**ПАСПОРТ ДОСТУПНОСТИ №1
объекта социальной инфраструктуры**

Архитектурно-ландшафтная экспозиция

АКТ ОБСЛЕДОВАНИЯ № 1
объекта социальной инфраструктуры

Архитектурно-ландшафтная экспозиция
Объект культурного наследия федерального значения:
«Музей деревянного зодчества и народного искусства "Малые Корелы"»
(музейный комплекс)»

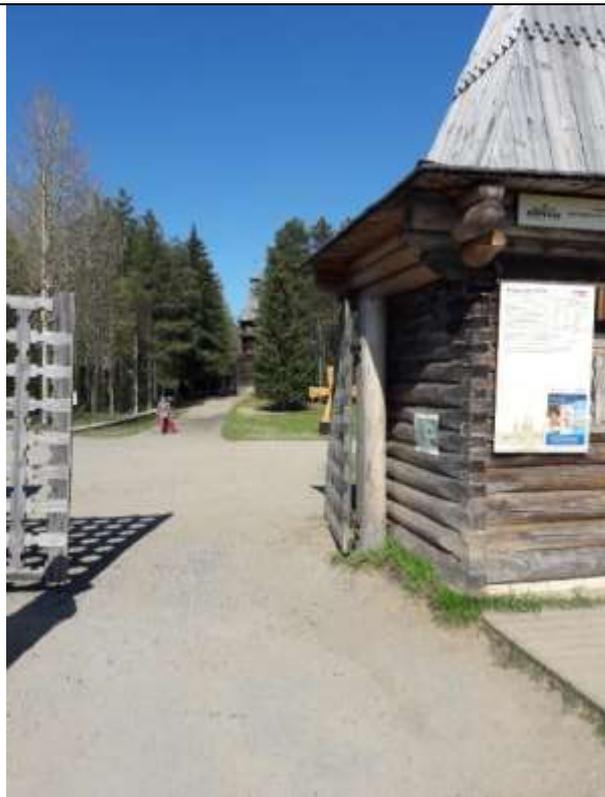
4.3	Прилавочная форма обслуживания (кассы)	есть		2	Подходы к кассе имеют недопустимый перепад высот.	К, О, С, Г, У	Сровнять отметки путей подхода и площадки перед кассой.	тек. рем.

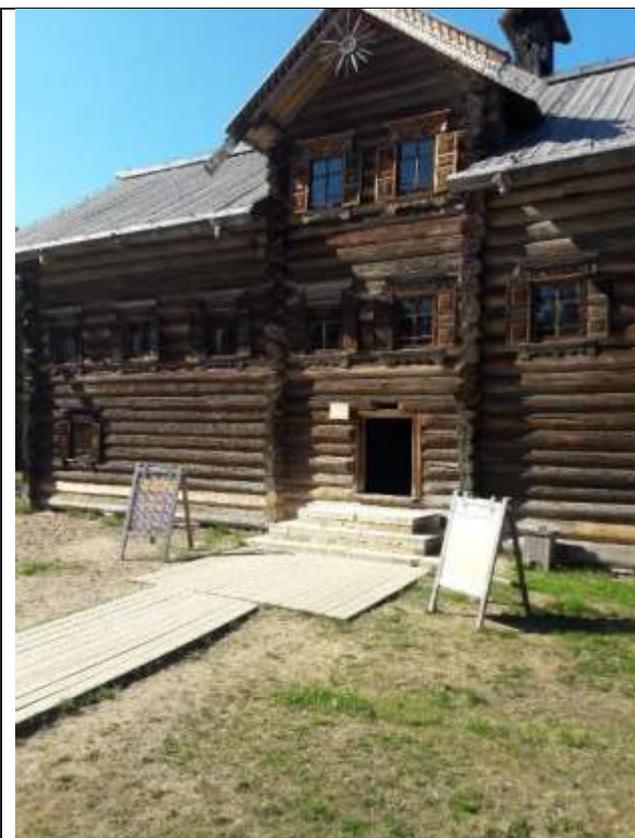
4.4	Прилавочная форма обслуживания (кафе №1)	есть		6-8	Отсутствуют выделенные зоны для организации приёма пищи.	К, О, С, Г, У	В кафе №1 выделить зону для организации приёма пищи. Предусмотреть контрастную кнопку с выводом сигнала в адм.	Инд. реш. с ТСП; тек. рем.

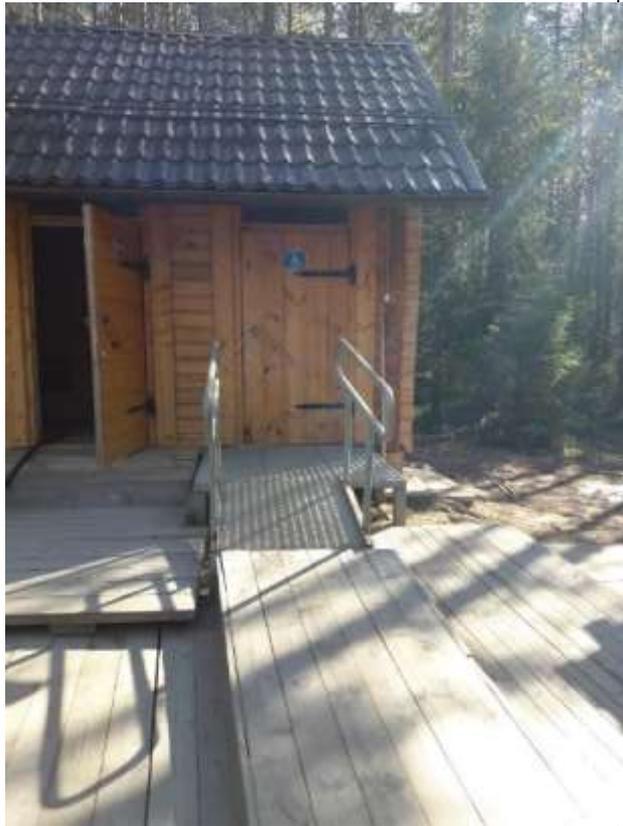
5.1	Туалетная комната (у кафе №1)	есть		9, 9.1, 9.2	Отсутствуют крючки для костылей, одежды и др. принадлежностей. Перепады высот порогов от 0,85 до 1,1 см. Входная площадка не нормативных размеров (1,5х1,5м). Поручни должны быть на всю длину пандуса, а также должны иметь выступающие не травмирующие окончания, выступающие на 30см. Отсутствует система тревожной сигнализации.	К, О, С, Г, У	Установить крючки для одежды, костылей и др. принадлежностей. Обеспечить возможность открывания замка дверей снаружи. Привести в соответствие с п.5.3.3 СП 59.13330.2012. Привести в соответствие с п. 5.3.6 СП 59.13330.2012. Высота каждого элемента порога не должна превышать 1,4 см	тек.рем.

5.2	Туалетная комната (на 2ом уч.)	есть		10, 10.1, 10.2	Отсутствуют крючки для костылей, одежды и др. принадлежностей. Перепады высот порогов от 0,85 до 1,1 см. Входная площадка не нормативных размеров (1,5х1,5м). Поручни должны быть на всю длину пандуса, а также должны иметь выступающие не травмирующие окончания, выступающие на 30см. Отсутствует система тревожной сигнализации.	К, О, С, Г, У	Установить крючки для одежды, костылей и др. принадлежностей. Обеспечить возможность открывания замка дверей снаружи. Привести в соответствие с п.5.3.3 СП 59.13330.2012. Привести в соответствие с п. 5.3.6 СП 59.13330.2012. Высота каждого элемента порога не должна превышать 1,4 см	тек.рем.

5.3	Бытовая комната	нет	-	-	-	-	-	-
	ОБЩИЕ требования к зоне	<p>Размеры входной площадки с пандусом не менее 2,2х2,2 м (п.5.1.3 СП 59.13330.2012) – доработать существующие специализированную туалетную комнату по требованиям СП 59.13330.2012.</p> <p>Предусмотреть контрастную кнопку с выводом сигнала в администрацию.</p> <p>Разработать и внедрить инструкции и алгоритмы реагирования и ассистирования, обучить и назначить ответственных лиц.</p> <p>Установить поручни, штанги, поворотные или откидные сиденья: - в универсальной кабине, - в других санитарно-гигиенических помещениях для всех категорий граждан, в том числе инвалидов</p> <p>Выключатели и розетки в помещениях должны быть на высоте 0,8 м от уровня пола</p> <p>Информирующие обозначения помещений: - дублирование рельефными знаками.</p> <p>Гигиенические сертификаты на материалы (оснащение, оборудование, изделия, приборы), используемые инвалидами или контактирующие с ними.</p>

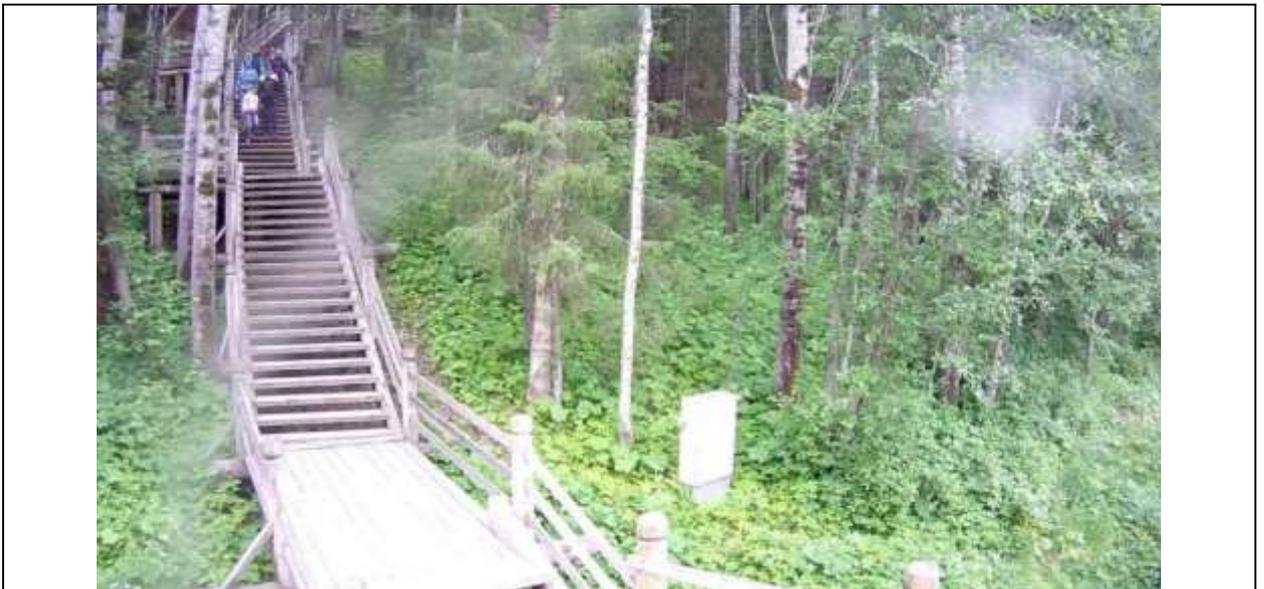
3.2	Лестница (мостовые переходы)	есть		17-19	Ступени лестниц должны быть с подступенком. Боковые края ступеней, не примыкающие к стенам, должны иметь бортики высотой не менее 0,02 м или другие устройства для предотвращения соскальзывания трости или ноги.	К, О, С, Г	Технические решения без вреда для историко-культурной ценности объекта невозможны	Орган-я альт-ой формы обслуж-я
